## REPONSES A LA DEMANDE DE COMPLEMENTS

# Projet de parc photovoltaïque au sol

Département des Deux Sèvres (79) – Commune de Chef-Boutonne

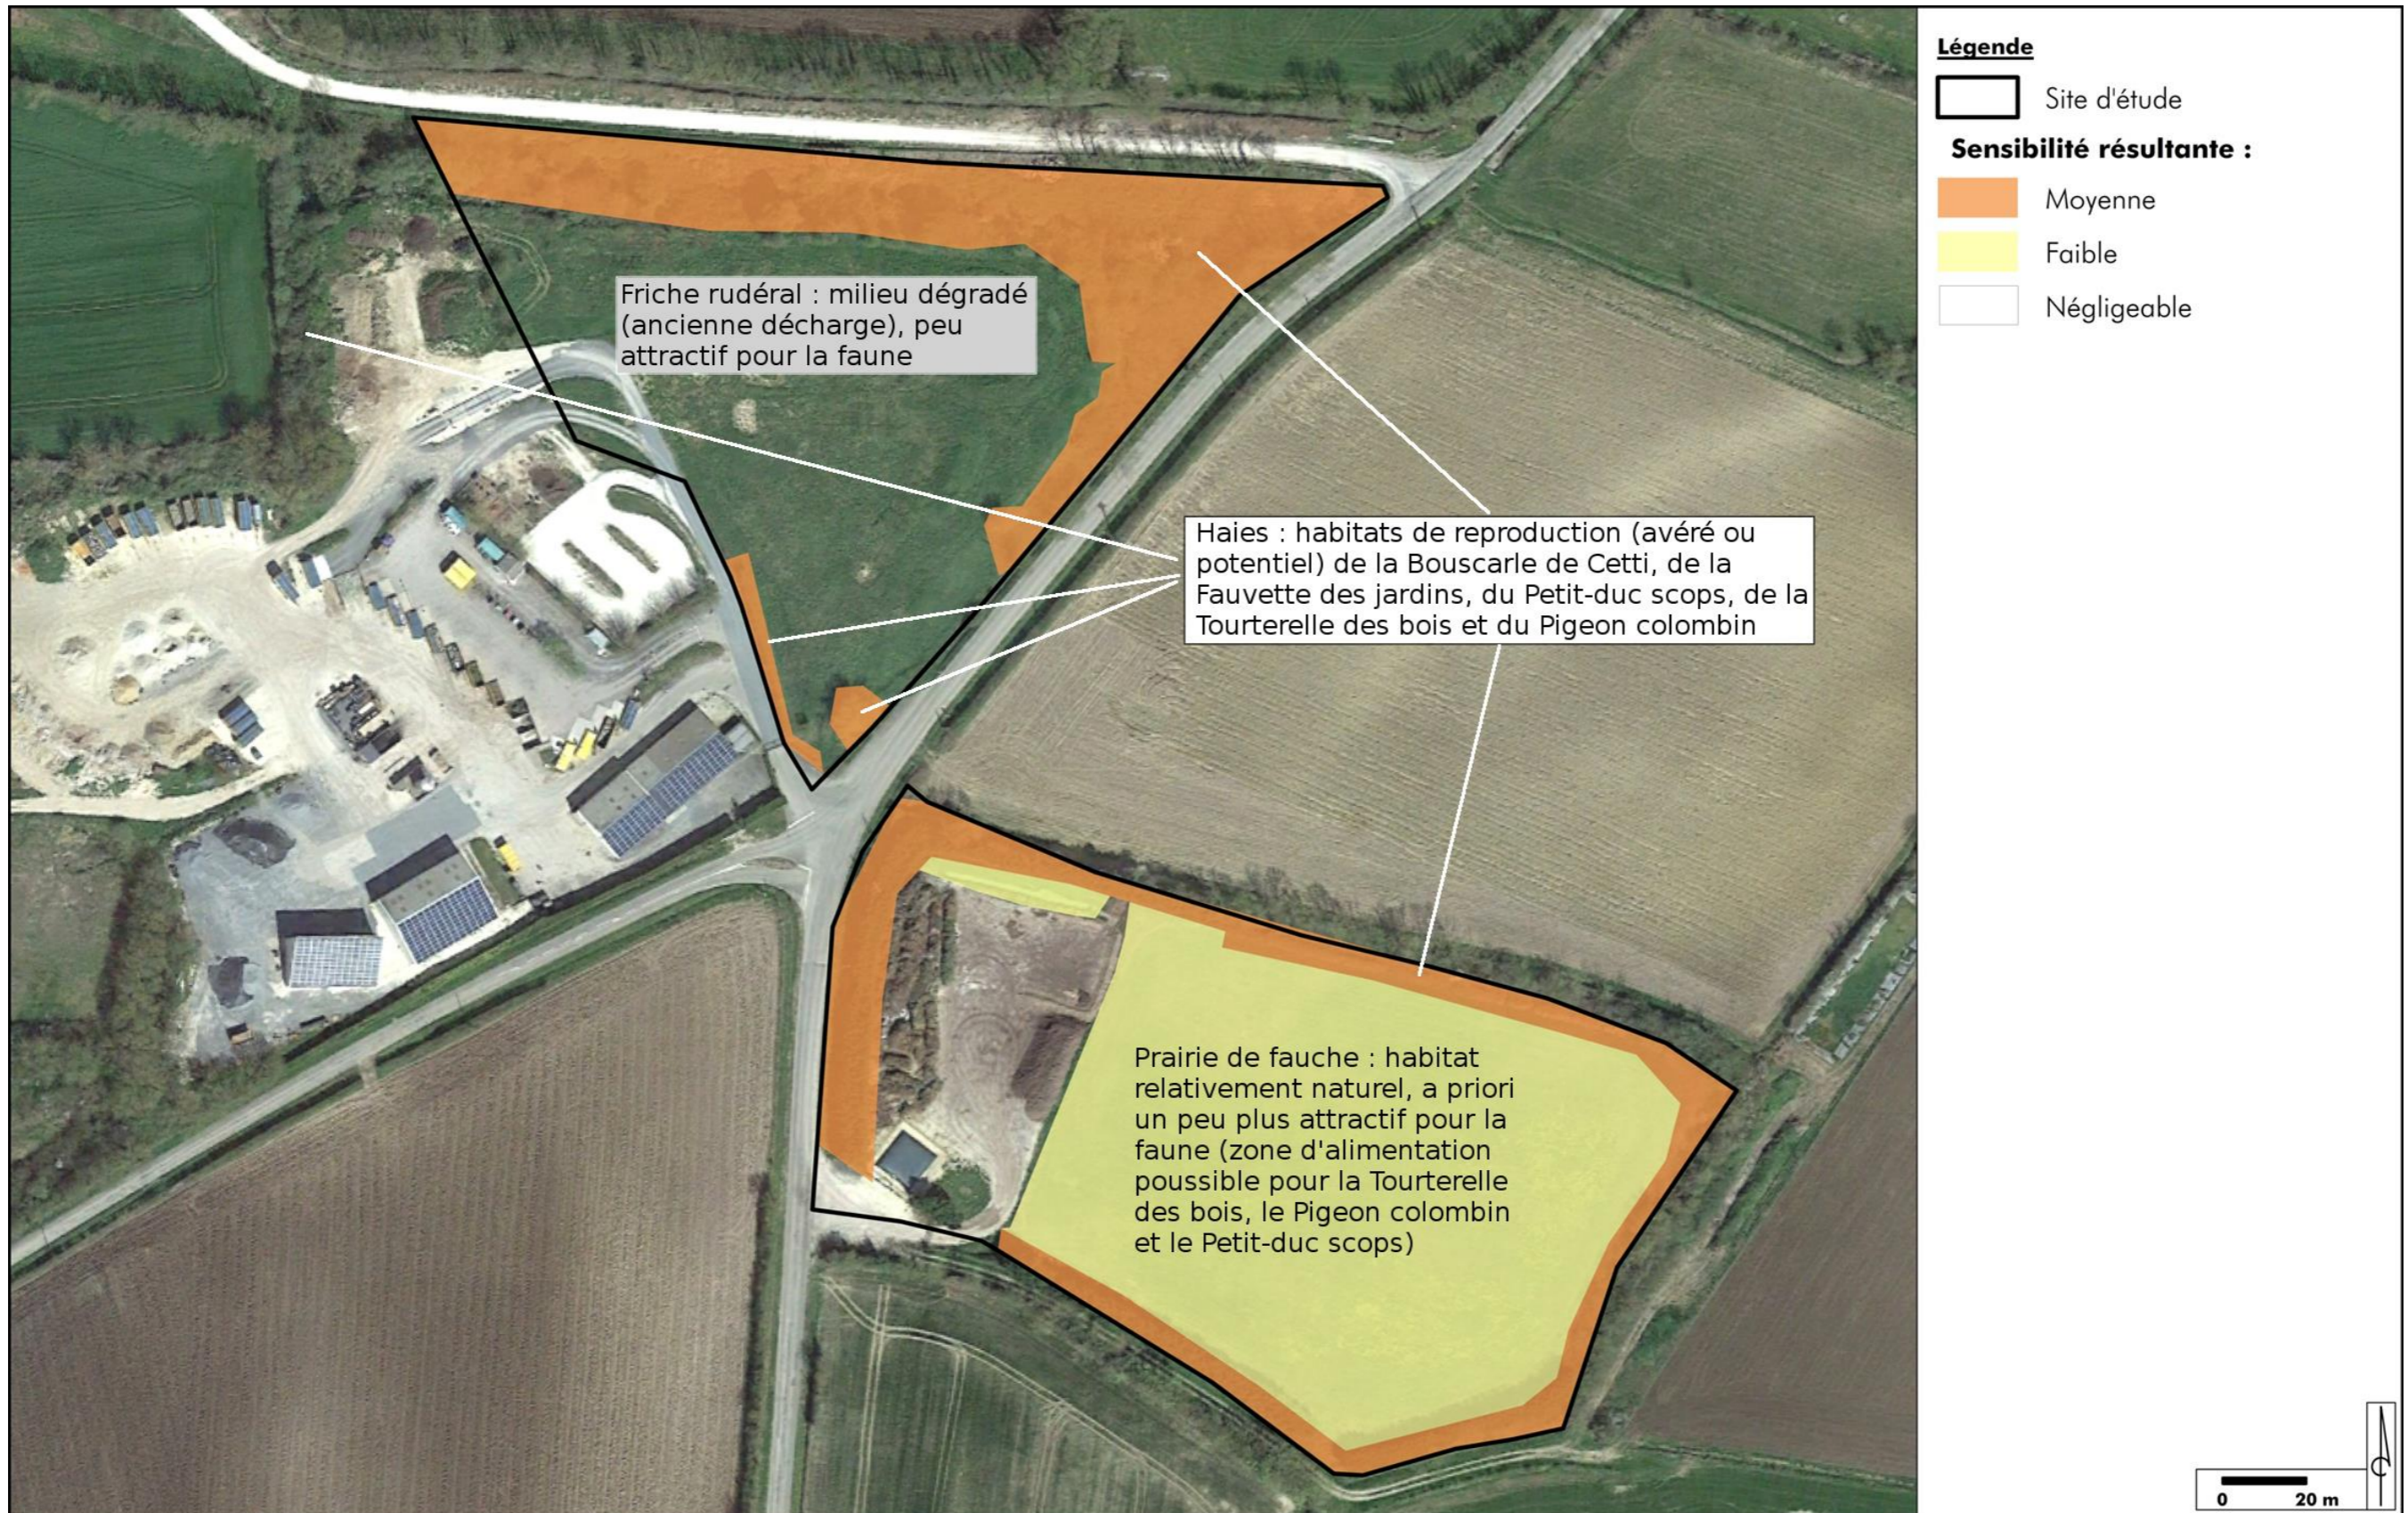
Les sensibilités vis-à-vis du milieu naturel sont synthétisées dans la carte présentée en page 54 reproduite ci-dessous. La MRAE relève que des cartographies présentant les habitats d'espèces à enjeux auraient dû être fournies afin d'étayer et de préciser les niveaux d'enjeux attribués aux différentes parties du site.

La carte de la page 54 a été complétée (page suivante) avec un commentaire justifiant l'enjeu de chaque zone et fournissant par la même occasion des indications sur les habitats d'espèces.
